<b>ALCALDÍA MAYOR DE BOGOTÁ D.C.</b> Fondo Prevención y Atención Emergencias	<b>CONCEPTO TÉCNICO SOBRE          NECESIDAD DE ESTUDIOS          DETALLADOS DE AMENAZA Y RIESGO          POR FENÓMENOS DE REMOCIÓN EN          MASA DENTRO DEL TRÁMITE DE          LICENCIA URBANÍSTICA</b>	Código:	GPR-FT-10
		Versión:	04
		Fecha de revisión:	21/06/2011

1.1 CONCEPTO TÉCNICO No.	CT-7316
1.2 ÁREA:	Análisis y Mitigación de Riesgos
1.3 COORDINACIÓN:	Estudios y Conceptos Técnicos
1.4 REFERENCIA CRUZADA RADICADO FOPAE:	2013ER21759
1.5 RESPUESTA OFICIAL No.	RO-68827

2.1 SOLICITANTE:	Curaduría Urbana No. 2
2.2 PROYECTO:	"Vivienda Multifamiliar"
2.3 LOCALIDAD:	4. San Cristóbal
2.4 UPZ:	51. Los Libertadores
2.5 BARRIO O SECTOR CATASTRAL:	Juan Rey
2.6 DIRECCIÓN:	Calle 70 Sur No. 13 A - 25 Este
2.7 CHIP:	AAA0005JBBS
2.8 MANZANA CATASTRAL:	08
2.9 PREDIO CATASTRAL:	16
2.10 ÁREA (Ha):	0,02238*
2.11 FECHA DE VISITA: FECHA DE EMISIÓN:	Diciembre 02 de 2013 Marzo 19 de 2014

**Figura 1.** Localización general del proyecto de la Calle 70 Sur No. 13 A - 25 Este en el Plano Normativo de Amenaza por Remoción en Masa del POT (Decreto 364 de 2013)

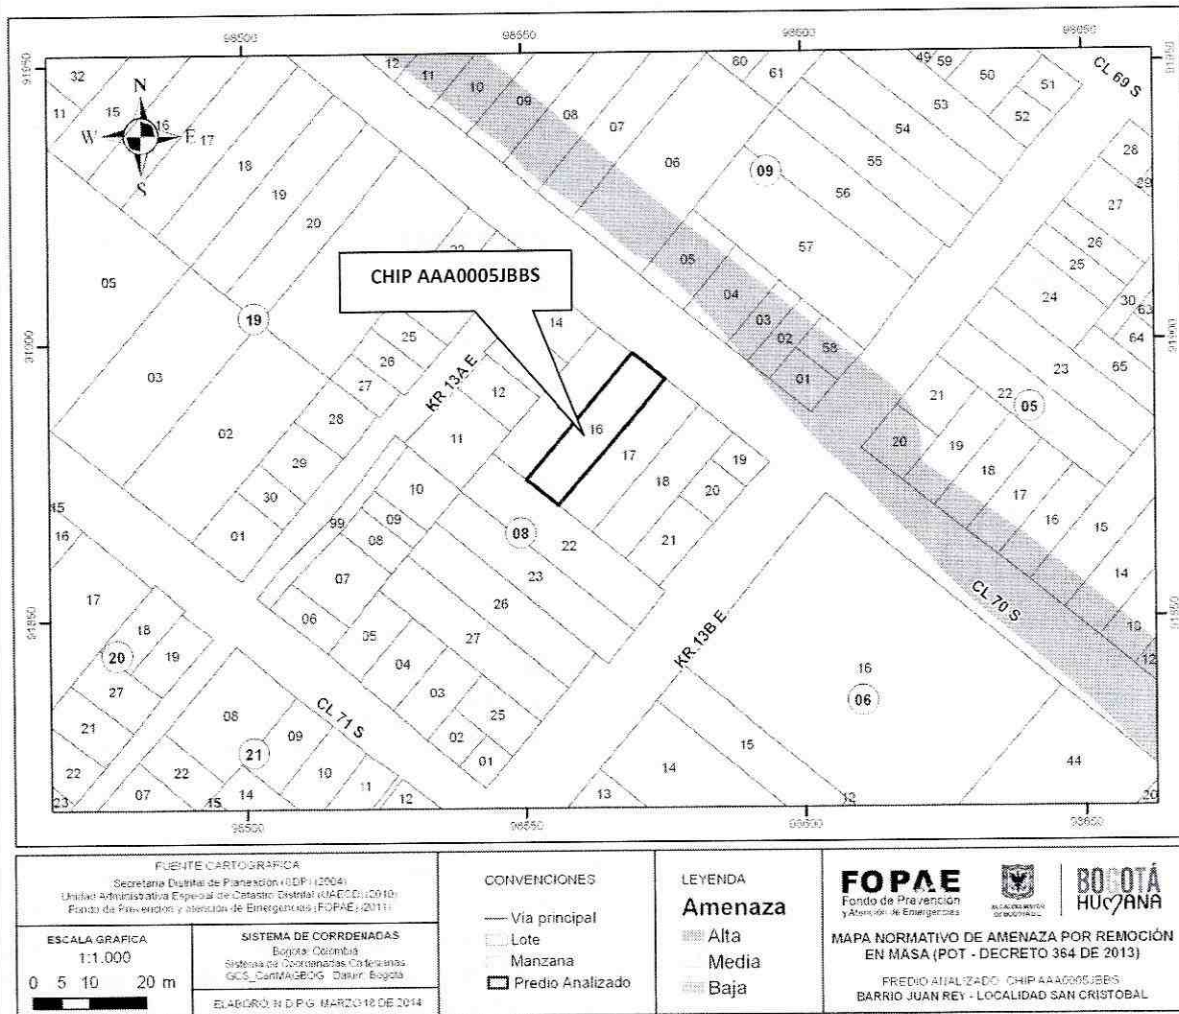
Conforme con el plano normativo de "Amenaza por Remoción en Masa" del Plan de Ordenamiento Territorial de Bogotá (POT), el sector del proyecto ubicado en la Calle 70 Sur No. 13 A - 25 Este de la Localidad de San Cristóbal, se encuentra en una zona de AMENAZA MEDIA por procesos de remoción en masa (Figura 1).
